東海第二発電所

「実用発電用原子炉に係る発電用原子炉設置者の
重大事故の発生及び拡大の防止に必要な措置を実施
するために必要な技術的能力に係る審査基準」への
適合状況について
審査会合における指摘事項の回答

平成29年9月8日

日本原子力発電株式会社

大規模損壊発生時における対応の全体フロー概略
(大津波警報の発表(事前予測ができる事象)の場合)

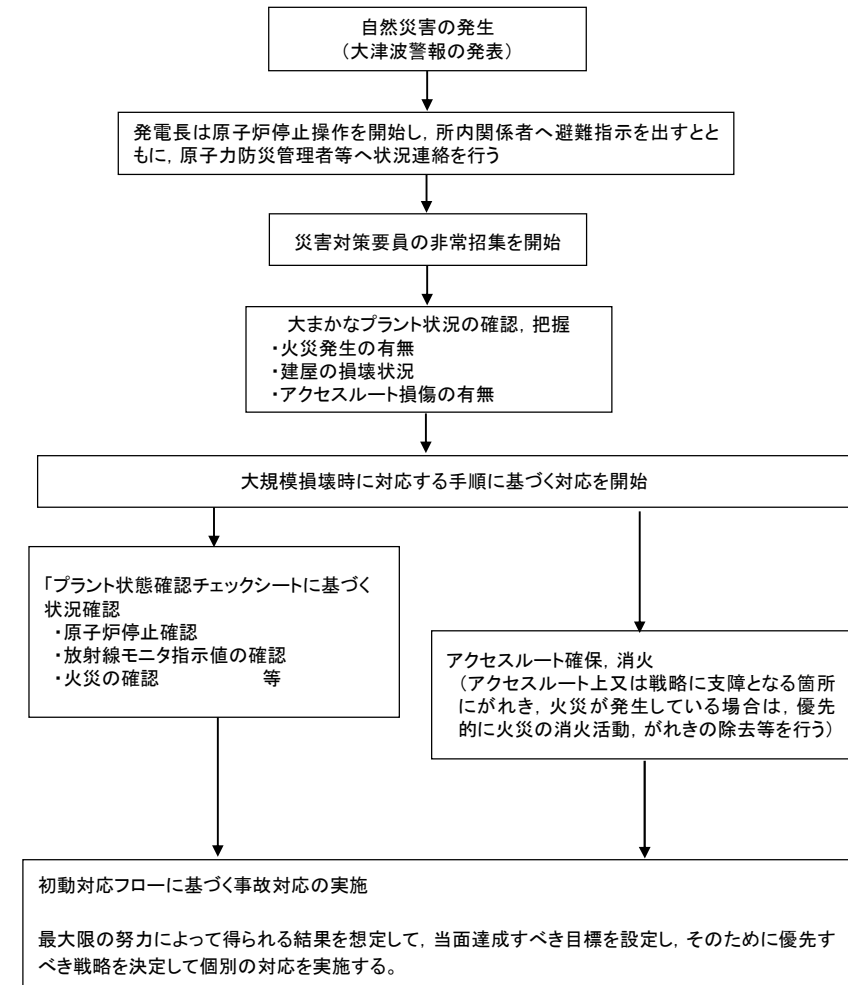
- ・事故シーケンスとして追加していない「防潮堤損傷」について、大規模損壊対応で対応が可能であることを整理した資料を提示すること。その確認については、大規模損壊の中で説明すること。

- ・津波レベル1PRAより抽出された事故シーケンス「防潮堤損傷」は、大規模損壊時の対応に含まれるものとして整理した。
- ・「防潮堤損傷」による大規模損壊発生時の対応に係る想定脅威の具体的内容、大規模損壊発生時の対応に係る対策の具体的内容については、別途説明する。

| 事故シーケンスグループ | 事象の想定 | 炉心損傷頻度(／炉年) | 対応手順 |
|-------------|---|-------------|-------------------|
| 防潮堤損傷 | 津波による防潮堤の損傷により、大規模な敷地内及び原子炉建屋内の浸水が発生することで、敷地内の施設・設備が広範囲にわたり損傷することを想定した事故シーケンスである。 | 3.3E-7 | 大規模損壊発生時の対応に含まれる。 |
